【 V-2-8-3-2-1 管の耐震性についての計算書 】

【 V-2-8-3-2-1 管の耐震性についての計算書 】

【 V-2-8-3-2-2 中央制御室待避室差圧の耐震性についての計算書 】

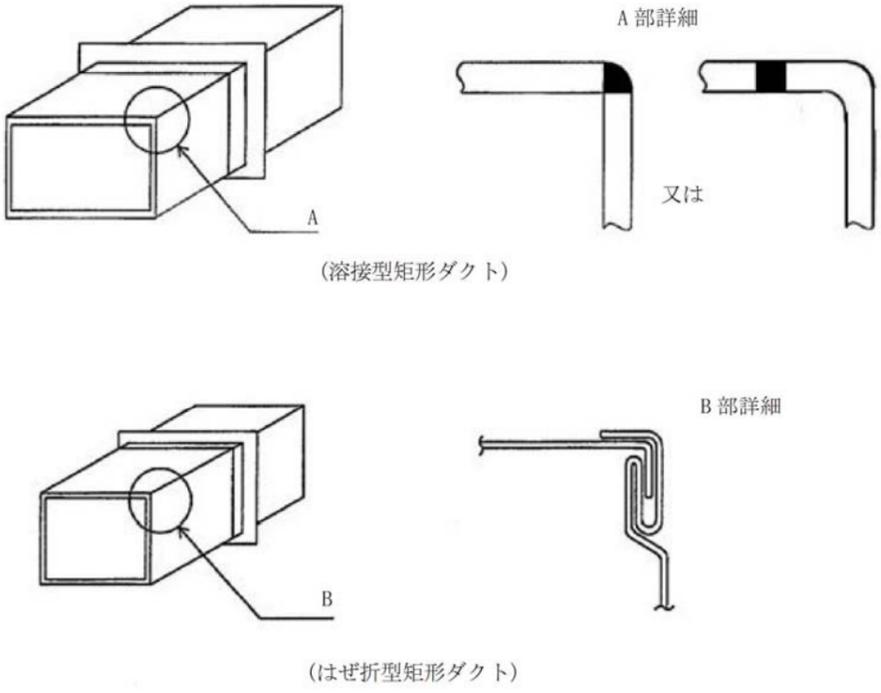
補正前		補正後					備考
NT2 補② V-2-8-3-3-1 R0 表 4-3 矩形ダクトの耐震支持間隔 以下余白	耐震支持間隔 (mm)						記載の適正化
	Ss地震動より定まる支持間隔 (mm)						
	固有振動数が20Hzとなる支持間隔 (mm)						
	単位長さ重量 (N/mm)						
	厚さ (mm)						
	外径 (mm)						
	NO.						
	建屋	緊急時対策所 建屋					
	9						
			表 6-1 緊急時対策所換気系ダクトの耐震支持間隔 (重大事故等対処設備としての評価結果) (単位: mm)				
		NT2 補③ V-2-8-3-3-1 R1					
ダクト種別*1	ダクト		板厚	手法1より定まる支持間隔 (fd ≥ 20 Hz)	手法2より定まる支持間隔*2 (fd < 20 Hz)		
	長辺	短辺					
鋼板 溶接矩形ダクト	153.2	153.2	1.6		-

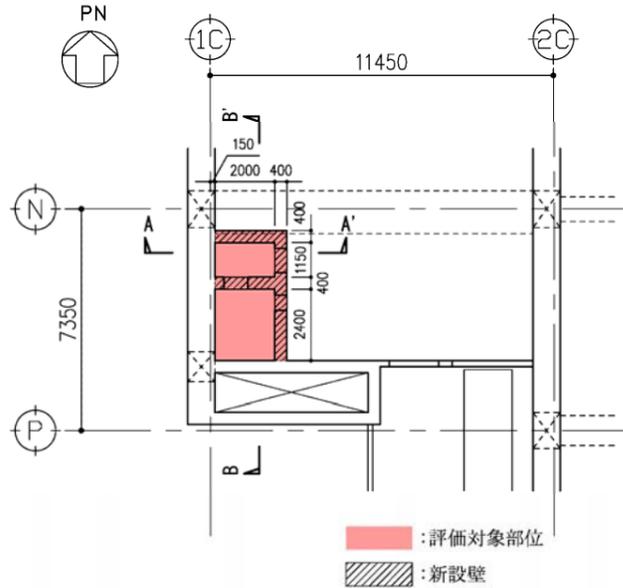
補正前				補正後				備考
表 5-5 (1/3) 評価結果 (床スラブ①, 基準地震動 S _e)				表 5-5 (1/3) 評価結果 (床スラブ①, 基準地震動 S _e)				誤記修正
方 向		EW 方向	NS 方向	方 向		EW 方向	NS 方向	
厚さ t (mm) × 幅 b (mm)		500 × 1000		厚さ t (mm) × 幅 b (mm)		500 × 1000		
有効せい d (mm)		400		有効せい d (mm)		400		
配 筋	上 端	D19@200 (1433 mm ²)	D19@200 (1433 mm ²)	配 筋	上 端	D19@200 (1433 mm ²)	D19@200 (1433 mm ²)	
	下 端	D19@200 (1433 mm ²)	D19@200 (1433 mm ²)		下 端	D19@200 (1433 mm ²)	D19@200 (1433 mm ²)	
発生曲げモーメント M (kN・m)		<u>50.9</u>	<u>25.8</u>	発生曲げモーメント M (kN・m)		<u>25.8</u>	<u>50.9</u>	
許容値 M _A (kN・m)		173	173	許容値 M _A (kN・m)		173	173	
検定値 M/M _A		<u>0.30</u>	<u>0.15</u>	検定値 M/M _A		<u>0.15</u>	<u>0.30</u>	
発生せん断力 Q (kN)		<u>95.7</u>	<u>84.6</u>	発生せん断力 Q (kN)		<u>84.6</u>	<u>95.7</u>	
せん断スパン比による割増係数 α		<u>1.72</u>	<u>2.00</u>	せん断スパン比による割増係数 α		<u>2.00</u>	<u>1.72</u>	
許容値 Q _A (kN)		<u>638</u>	<u>742</u>	許容値 Q _A (kN)		<u>742</u>	<u>638</u>	
検定値 Q/Q _A		<u>0.15</u>	<u>0.12</u>	検定値 Q/Q _A		<u>0.12</u>	<u>0.15</u>

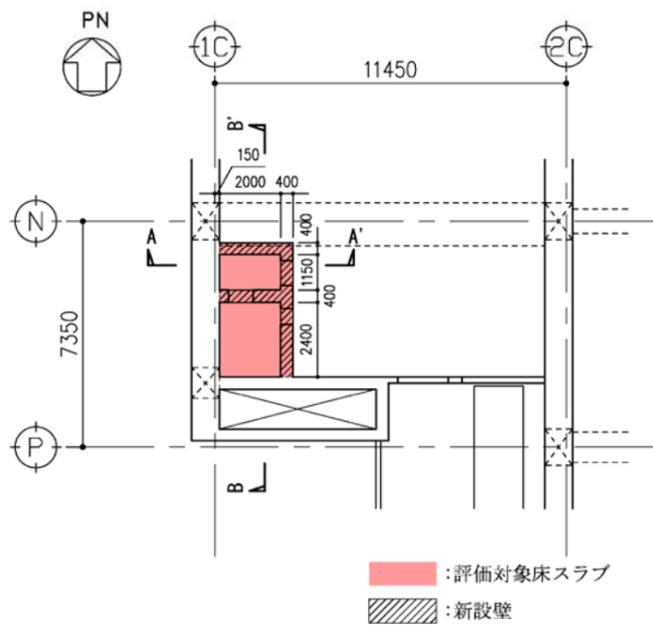
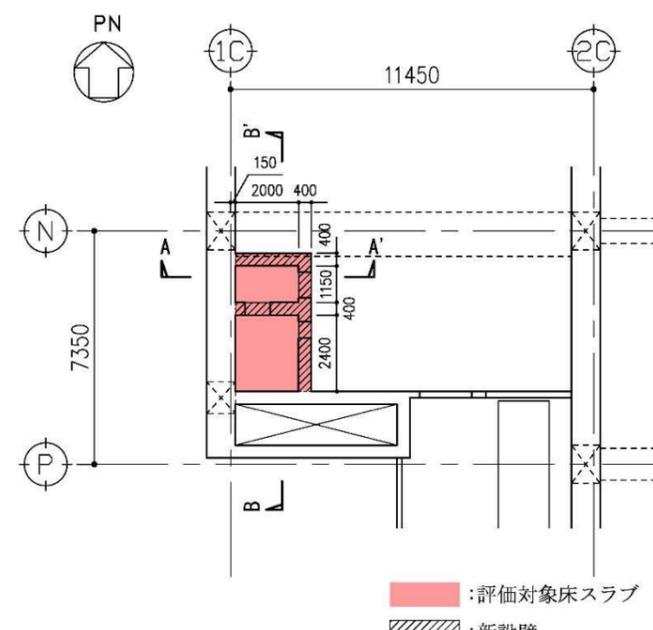
補正前	補正後	備考				
-	<p>4.2 荷重及び荷重の組合せ</p> <p>荷重及び荷重の組合せは、添付書類「V-2-1-9 機能維持の基本方針」にて設定している荷重及び荷重組合せを用いる。</p> <p>4.2.1 荷重</p> <p>検討に当たっては、以下の荷重を考慮する。</p> <ul style="list-style-type: none"> a. 固定荷重 (DL) コンクリート厚さ t に応じ $(24 \times t)$ kN/m^2 とする。 b. 積載荷重 (LL) 9.5 kN/m^2 とする。 c. 配管荷重 (PL) 3.0 kN/m^2 とする。 d. 地震荷重 (S_s) 基準地震動 S_s による地震応答解析によって求めた該当階の鉛直震度は $K_v=0.84$ である。 <p>4.2.2 荷重の組合せ</p> <p>荷重の組合せを表 4-1 に示す。</p> <div style="text-align: center;"> <p>表 4-1 荷重の組合せ</p> <table border="1" data-bbox="1715 1108 2131 1201"> <thead> <tr> <th>荷重状態</th> <th>荷重の組合せ</th> </tr> </thead> <tbody> <tr> <td>S_s地震時</td> <td>$DL+LL+S_s$</td> </tr> </tbody> </table> <p>DL : 固定荷重 LL : 積載荷重 S_s : S_s地震荷重</p> </div>	荷重状態	荷重の組合せ	S_s 地震時	$DL+LL+S_s$	記載の適正化
荷重状態	荷重の組合せ					
S_s 地震時	$DL+LL+S_s$

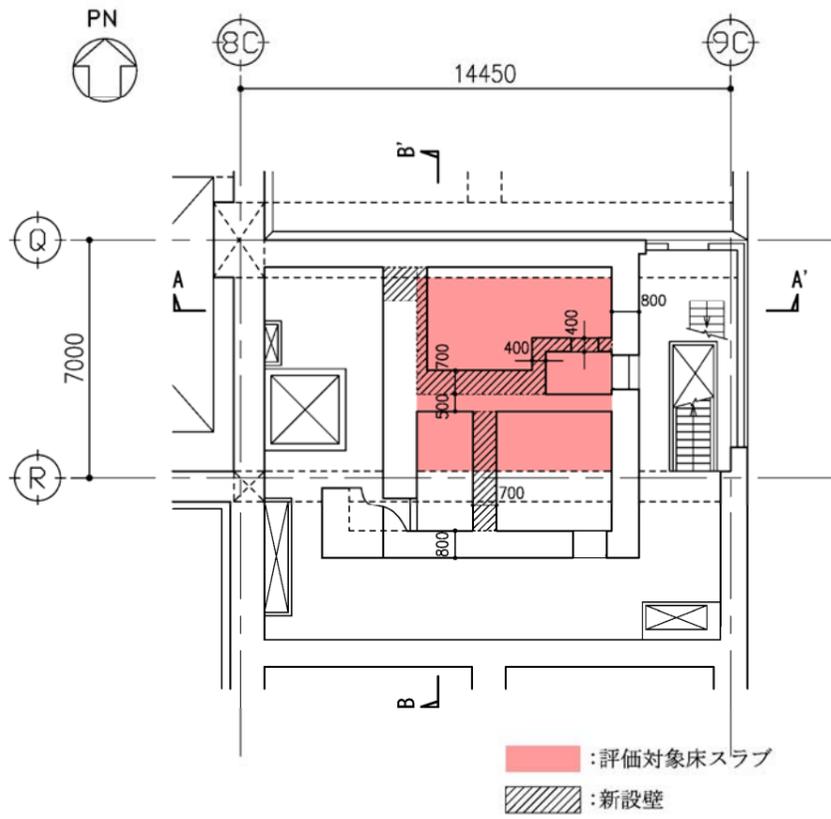
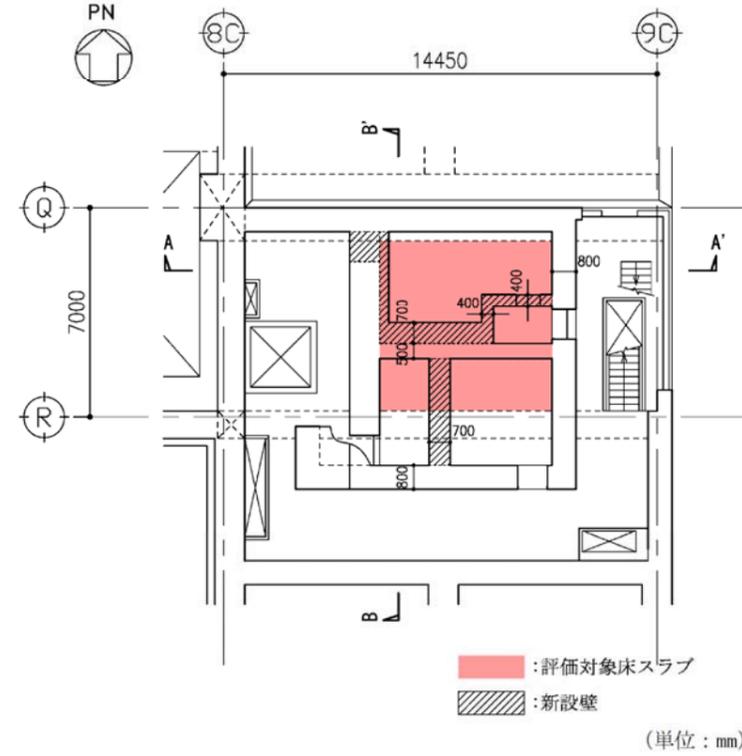
補正前	補正後	備考				
-	<p>4.2 荷重及び荷重の組合せ 荷重及び荷重の組合せは、添付書類「V-2-1-9 機能維持の基本方針」にて設定している荷重及び荷重組合せを用いる。</p> <p>4.2.1 荷重 検討に当たっては、以下の荷重を考慮する。</p> <ul style="list-style-type: none"> a. 固定荷重 (DL) コンクリート厚さ t に応じ $(24 \times t)$ kN/m^2 とする。 b. 積載荷重 (LL) 9.5 kN/m^2 とする。 c. 配管荷重 (PL) 3.0 kN/m^2 とする。 d. 地震荷重 (S_s) 基準地震動 S_s による地震応答解析によって求めた該当階の鉛直震度は $K_v=0.84$ である。 <p>4.2.2 荷重の組合せ 荷重の組合せを表 4-1 に示す。</p> <p style="text-align: center;">表 4-1 荷重の組合せ</p> <table border="1" style="margin-left: auto; margin-right: auto;"> <thead> <tr> <th>荷重状態</th> <th>荷重の組合せ</th> </tr> </thead> <tbody> <tr> <td>S_s 地震時</td> <td>DL+LL+Ss</td> </tr> </tbody> </table> <p style="margin-left: 40px;">DL : 固定荷重 LL : 積載荷重 Ss : S_s 地震荷重</p> <p style="text-align: center;">12</p>	荷重状態	荷重の組合せ	S_s 地震時	DL+LL+Ss	記載の適正化
荷重状態	荷重の組合せ					
S_s 地震時	DL+LL+Ss

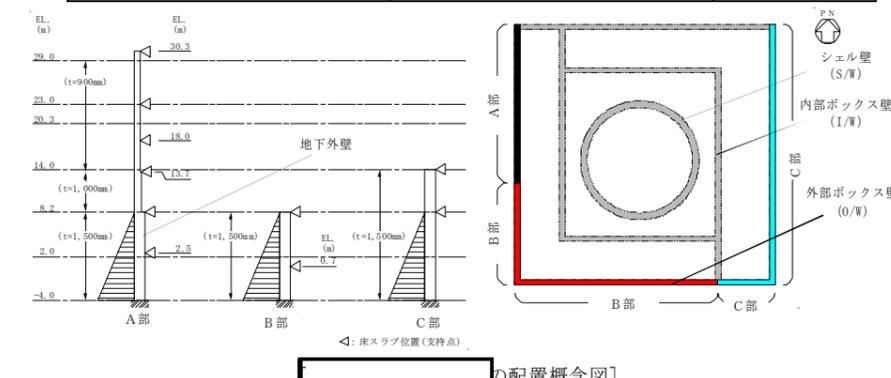
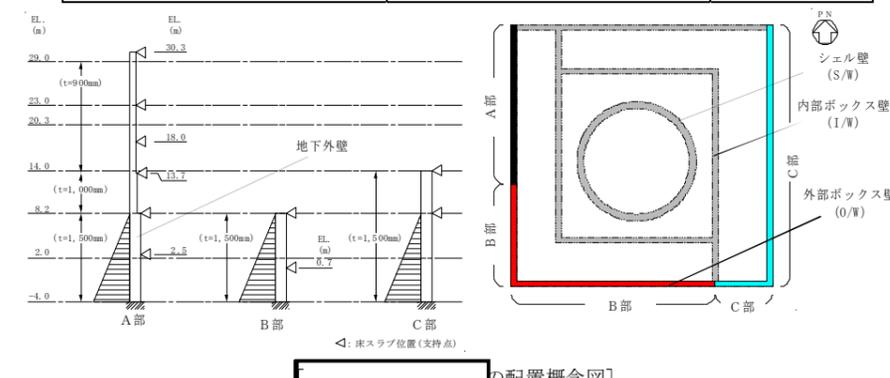
補正前	補正後	備考																																				
<p>4.2 荷重及び荷重の組合せ 荷重及び荷重の組合せは、添付書類「V-2-1-9 機能維持の基本方針」にて設定している荷重及び荷重の組合せを用いる。</p> <p>4.2.1 荷重 (1) 通常荷重（死荷重 (D)、活荷重 (L)、常時土圧荷重 (E₀)) 原子炉格納容器底部コンクリートマットに作用する通常荷重として次のものを考慮する。</p> <p>a. 死荷重 (D)、活荷重 (L) 死荷重及び活荷重は、既工事計画認可申請書 第1回申請 添付書類「Ⅲ-3-3-14 原子炉格納容器底部コンクリートマット強度計算書」に基づき表 4-1 のとおり設定する。</p> <table border="1" data-bbox="498 919 1041 1318"> <caption>表 4-1 死荷重 (D) 及び活荷重 (L)</caption> <thead> <tr> <th>部位</th> <th>通常荷重 (kN)</th> </tr> </thead> <tbody> <tr> <td>O/W</td> <td>397800*¹</td> </tr> <tr> <td>I/W</td> <td>392300*¹</td> </tr> <tr> <td>S/W</td> <td>309900*¹</td> </tr> <tr> <td>PCV</td> <td>□</td> </tr> <tr> <td>RPV 基礎</td> <td>□</td> </tr> <tr> <td>サブプレッションプール水静水圧</td> <td>□</td> </tr> <tr> <td>基礎盤上</td> <td>171904*³</td> </tr> <tr> <td>基礎盤自重</td> <td>561020*⁴</td> </tr> </tbody> </table> <p>注記 *1: 既工事計画認可申請書 第1回申請 添付書類「Ⅲ-3-3-14 原子炉格納容器底部コンクリートマット強度計算書」に基づき設定。 *2: 添付書類「V-2-9-2-11 サプレッション・チェンバ底部ライナ部の耐震性についての計算書」の最高水位より設定。 *3: 添付書類「V-2-2-1 原子炉建屋の地震応答計算書」の地震応答解析モデルに基づき設定。 *4: 単位体積重量 $\gamma = 24 \text{ kN/m}^3$ として設定。</p>	部位	通常荷重 (kN)	O/W	397800* ¹	I/W	392300* ¹	S/W	309900* ¹	PCV	□	RPV 基礎	□	サブプレッションプール水静水圧	□	基礎盤上	171904* ³	基礎盤自重	561020* ⁴	<p>4.2 荷重及び荷重の組合せ 荷重及び荷重の組合せは、添付書類「V-2-1-9 機能維持の基本方針」にて設定している荷重及び荷重の組合せを用いる。</p> <p>4.2.1 荷重 (1) 通常荷重（死荷重 (D)、活荷重 (L)、常時土圧荷重 (E₀)) 原子炉格納容器底部コンクリートマットに作用する通常荷重として次のものを考慮する。</p> <p>a. 死荷重 (D)、活荷重 (L) 死荷重及び活荷重は、既工事計画認可申請書 第1回申請 添付書類「Ⅲ-3-3-14 原子炉格納容器底部コンクリートマット強度計算書」に基づき表 4-1 のとおり設定する。 また、原子炉建屋地下排水設備により、地下水位を原子炉建屋基礎盤底面レベル以深に維持していることから、原子炉建屋基礎盤底面には浮力を考慮しない。</p> <table border="1" data-bbox="1685 982 2228 1381"> <caption>表 4-1 死荷重 (D) 及び活荷重 (L)</caption> <thead> <tr> <th>部位</th> <th>通常荷重 (kN)</th> </tr> </thead> <tbody> <tr> <td>O/W</td> <td>397800*¹</td> </tr> <tr> <td>I/W</td> <td>392300*¹</td> </tr> <tr> <td>S/W</td> <td>309900*¹</td> </tr> <tr> <td>PCV</td> <td>□</td> </tr> <tr> <td>RPV 基礎</td> <td>□</td> </tr> <tr> <td>サブプレッションプール水静水圧</td> <td>□</td> </tr> <tr> <td>基礎盤上</td> <td>171904*³</td> </tr> <tr> <td>基礎盤自重</td> <td>561020*⁴</td> </tr> </tbody> </table> <p>注記 *1: 既工事計画認可申請書 第1回申請 添付書類「Ⅲ-3-3-14 原子炉格納容器底部コンクリートマット強度計算書」に基づき設定。 *2: 添付書類「V-2-9-2-11 サプレッション・チェンバ底部ライナ部の耐震性についての計算書」の最高水位より設定。 *3: 添付書類「V-2-2-1 原子炉建屋の地震応答計算書」の地震応答解析モデルに基づき設定。 *4: 単位体積重量 $\gamma = 24 \text{ kN/m}^3$ として設定。</p>	部位	通常荷重 (kN)	O/W	397800* ¹	I/W	392300* ¹	S/W	309900* ¹	PCV	□	RPV 基礎	□	サブプレッションプール水静水圧	□	基礎盤上	171904* ³	基礎盤自重	561020* ⁴	<p>記載の適正化</p>

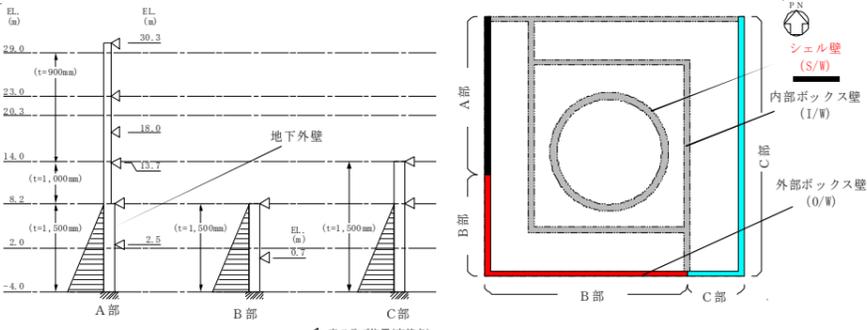
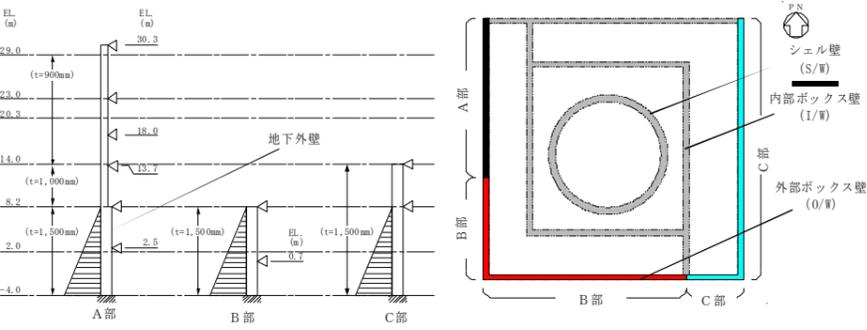
補正前	補正後	備考																																				
<p>4.2 荷重及び荷重の組合せ 荷重及び荷重の組合せは、添付書類「V-2-1-9 機能維持の基本方針」にて設定している荷重及び荷重の組合せを用いる。</p> <p>4.2.1 荷重 (1) 通常荷重 (死荷重 (D), 活荷重 (L), 常時土圧荷重 (E₀)) 原子炉棟基礎及び付属棟基礎の基礎スラブに作用する通常荷重として次のものを考慮する。</p> <p>a. 死荷重 (D), 活荷重 (L) 死荷重および活荷重は、既工事計画認可申請書 第1回申請 添付書類「Ⅲ-3-3-14 原子炉格納容器底部コンクリートマット強度計算書」に基づき表4-1のとおり設定する。</p> <table border="1" data-bbox="498 919 1032 1318"> <caption>表4-1 死荷重及び活荷重 (D, L)</caption> <thead> <tr> <th>部位</th> <th>通常荷重 (kN)</th> </tr> </thead> <tbody> <tr> <td>O/W</td> <td>397800*1</td> </tr> <tr> <td>I/W</td> <td>392300*1</td> </tr> <tr> <td>S/W</td> <td>309900*1</td> </tr> <tr> <td>PCV</td> <td><input type="text"/></td> </tr> <tr> <td>RPV 基礎</td> <td><input type="text"/></td> </tr> <tr> <td>サブプレッションプール水静水圧</td> <td><input type="text"/></td> </tr> <tr> <td>基礎盤上</td> <td>171904*3</td> </tr> <tr> <td>基礎盤自重</td> <td>561020*4</td> </tr> </tbody> </table> <p>注記 *1: 既工事計画認可申請書 第1回申請 添付書類Ⅲ-3-3-14「原子炉格納容器底部コンクリートマット強度計算書」に基づき設定。 *2: 添付書類「V-2-9-2-11 サプレッション・チェンバ底部ライナ部の耐震性についての計算書」の最高水位より設定。 *3: 添付書類「V-2-2-1 原子炉建屋の地震応答計算書」の地震応答解析モデルに基づき設定。 *4: 単位体積重量 $\gamma = 24 \text{ kN/m}^3$ として設定。</p>	部位	通常荷重 (kN)	O/W	397800*1	I/W	392300*1	S/W	309900*1	PCV	<input type="text"/>	RPV 基礎	<input type="text"/>	サブプレッションプール水静水圧	<input type="text"/>	基礎盤上	171904*3	基礎盤自重	561020*4	<p>4.2 荷重及び荷重の組合せ 荷重及び荷重の組合せは、添付書類「V-2-1-9 機能維持の基本方針」にて設定している荷重及び荷重の組合せを用いる。</p> <p>4.2.1 荷重 (1) 通常荷重 (死荷重 (D), 活荷重 (L), 常時土圧荷重 (E₀)) 原子炉棟基礎及び付属棟基礎の基礎スラブに作用する通常荷重として次のものを考慮する。</p> <p>a. 死荷重 (D), 活荷重 (L) 死荷重および活荷重は、既工事計画認可申請書 第1回申請 添付書類「Ⅲ-3-3-14 原子炉格納容器底部コンクリートマット強度計算書」に基づき表4-1のとおり設定する。 <u>また、原子炉建屋地下排水設備により、地下水位を原子炉建屋基礎盤底面レベル以深に維持していることから、原子炉建屋基礎盤底面には浮力を考慮しない。</u></p> <table border="1" data-bbox="1685 982 2220 1381"> <caption>表4-1 死荷重及び活荷重 (D, L)</caption> <thead> <tr> <th>部位</th> <th>通常荷重 (kN)</th> </tr> </thead> <tbody> <tr> <td>O/W</td> <td>397800*1</td> </tr> <tr> <td>I/W</td> <td>392300*1</td> </tr> <tr> <td>S/W</td> <td>309900*1</td> </tr> <tr> <td>PCV</td> <td><input type="text"/></td> </tr> <tr> <td>RPV 基礎</td> <td><input type="text"/></td> </tr> <tr> <td>サブプレッションプール水静水圧</td> <td><input type="text"/></td> </tr> <tr> <td>基礎盤上</td> <td>171904*3</td> </tr> <tr> <td>基礎盤自重</td> <td>561020*4</td> </tr> </tbody> </table> <p>注記 *1: 既工事計画認可申請書 第1回申請 添付書類Ⅲ-3-3-14「原子炉格納容器底部コンクリートマット強度計算書」に基づき設定。 *2: 添付書類「V-2-9-2-11 サプレッション・チェンバ底部ライナ部の耐震性についての計算書」の最高水位より設定。 *3: 添付書類「V-2-2-1 原子炉建屋の地震応答計算書」の地震応答解析モデルに基づき設定。 *4: 単位体積重量 $\gamma = 24 \text{ kN/m}^3$ として設定。</p>	部位	通常荷重 (kN)	O/W	397800*1	I/W	392300*1	S/W	309900*1	PCV	<input type="text"/>	RPV 基礎	<input type="text"/>	サブプレッションプール水静水圧	<input type="text"/>	基礎盤上	171904*3	基礎盤自重	561020*4	<p>記載の適正化</p>
